改善箇所説明図

改善の内容

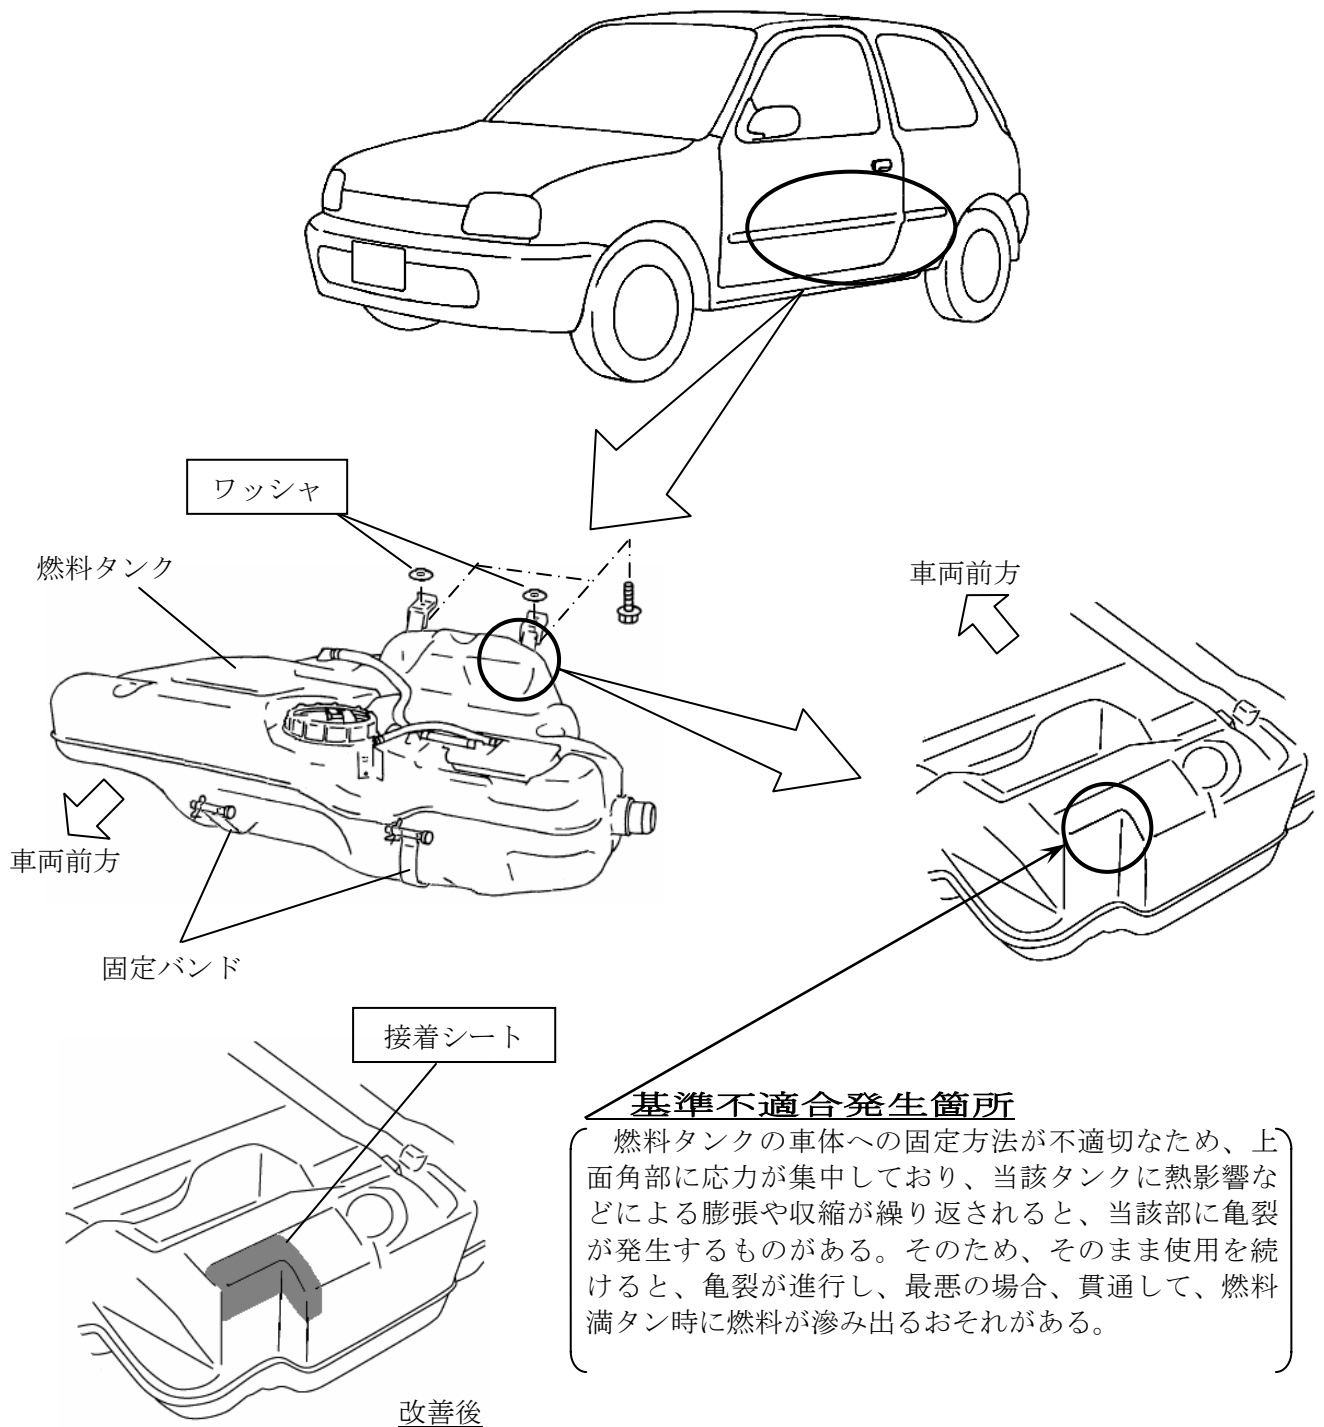
全車両、固定バンドと車体の間にワッシャを追加するとともに、亀裂発生部を接着樹脂で補強し、接着シートを貼り付ける。
